ナトリウム漏えい対策の概要

平成12年2月15日

核燃料サイクル開発機構

図 1 漏えいの防止

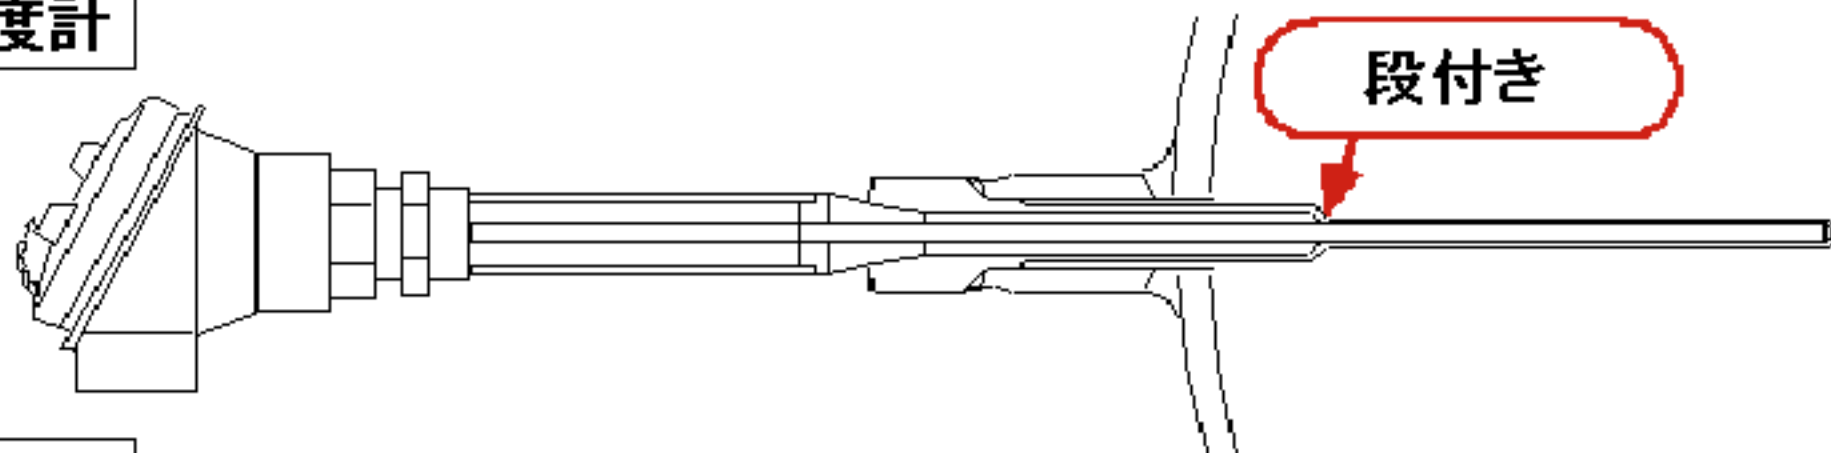
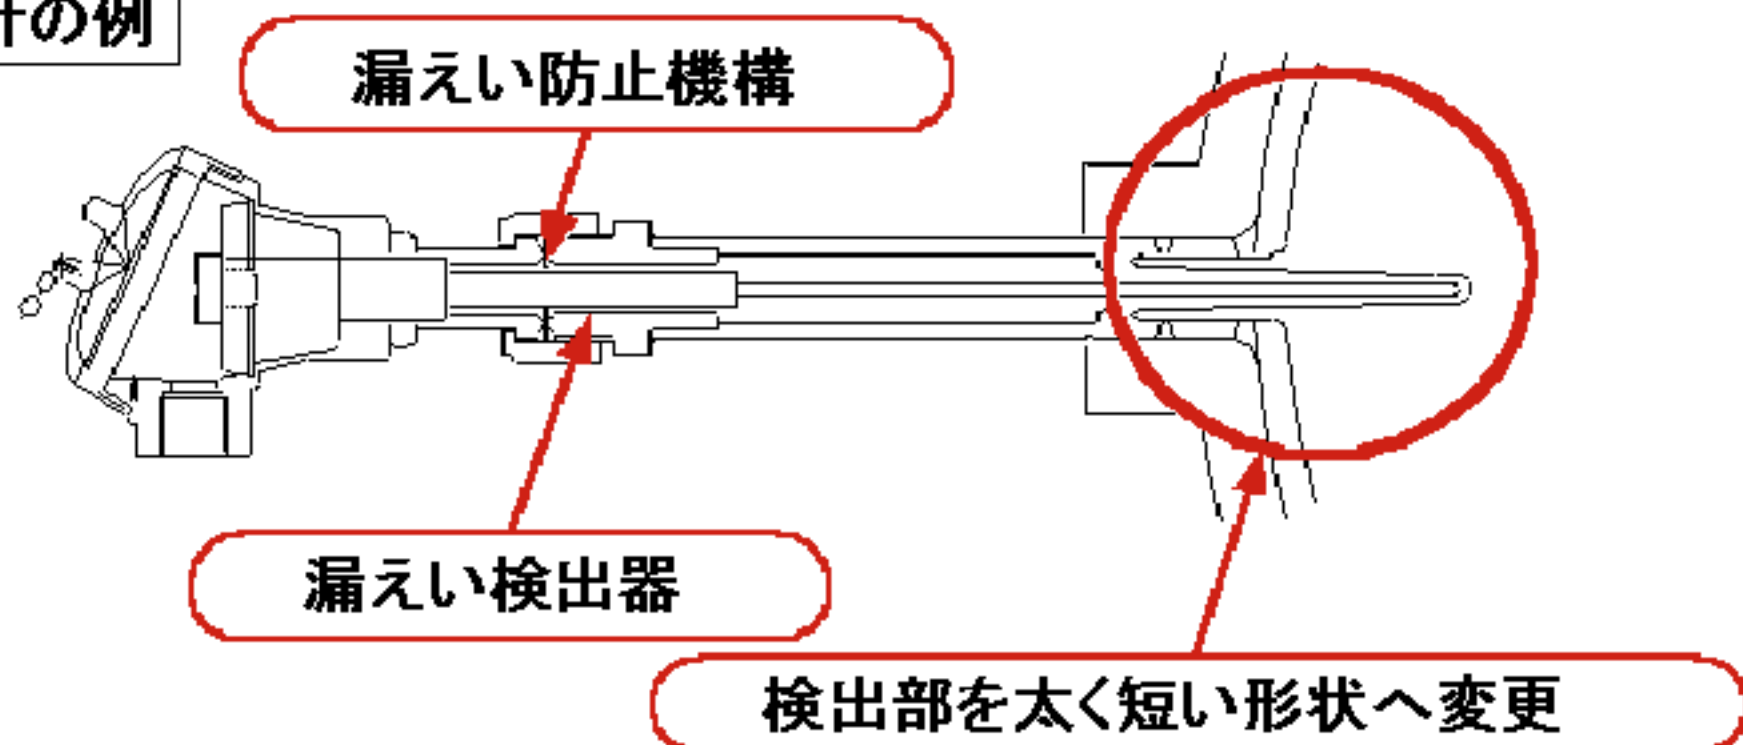
「もんじゅ」における2次ナトリウム漏えいは、温度計さやの設計・製作段階において、流力振動に対する考慮が不十分であったこと、さや段付部の丸み指定がないこと等が原因であった。このため、再発防止対策として、流力振動に対する健全性、ナトリウム内包壁の健全性の点検を行い、その結果を基に、破損した温度計と同型のものすべてについて改良型のものに交換または撤去する等の対策を行うこととした。

変更前の温度計

改良温度計の例

図 2 漏えいの早期検出

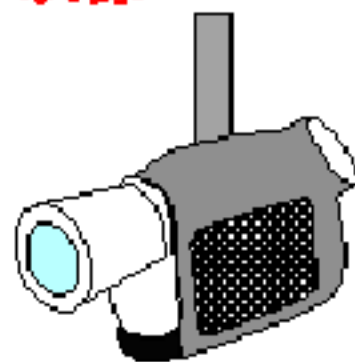
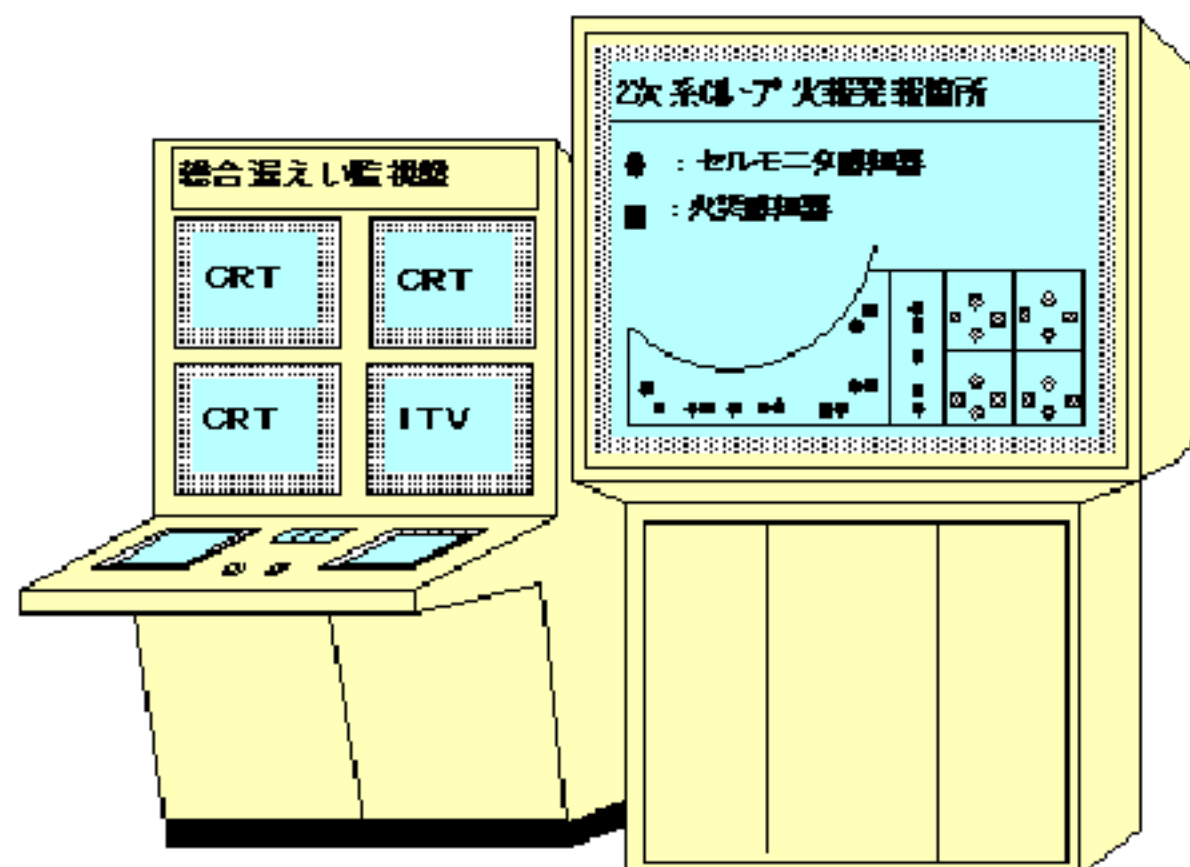
早期かつ確実な漏えい検出のため火災検知器の追加など検出系の強化を行うとともに、運転員が中央制御室において漏えいの有無を目視確認でき、漏えい発生時には火災の推移が把握できるよう、工業用テレビ (ITV) や総合漏えい監視システムを設置す

図3 漏えい量の抑制

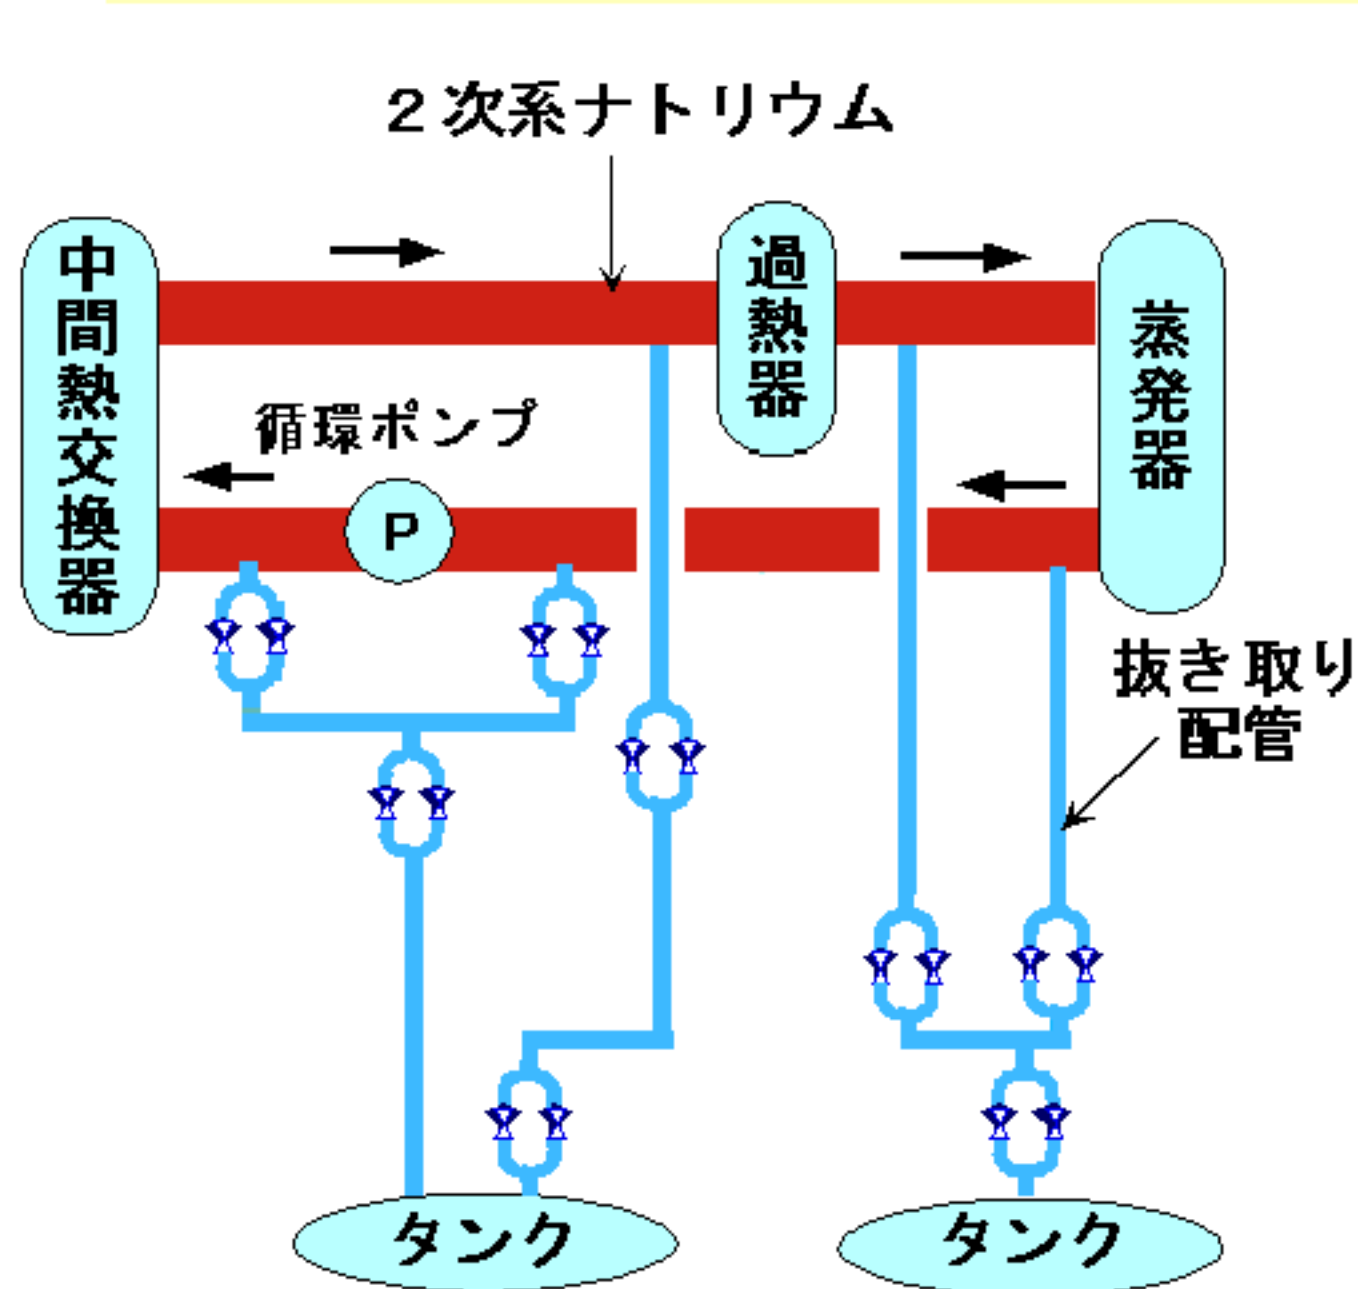
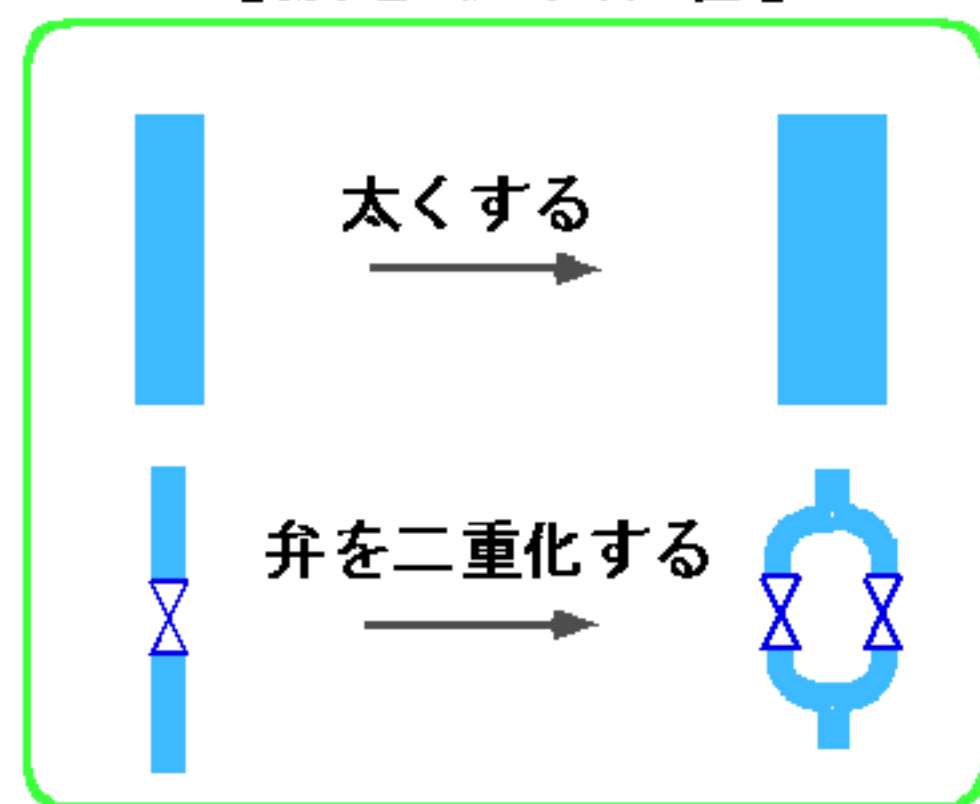
ナトリウム漏えい量を抑制するために、漏えいを確認したら速やかに原子炉トリップし、ナトリウムを緊急ドレン（抜き取り）する。

抜き取り時間の短縮
約50分 → 約20分
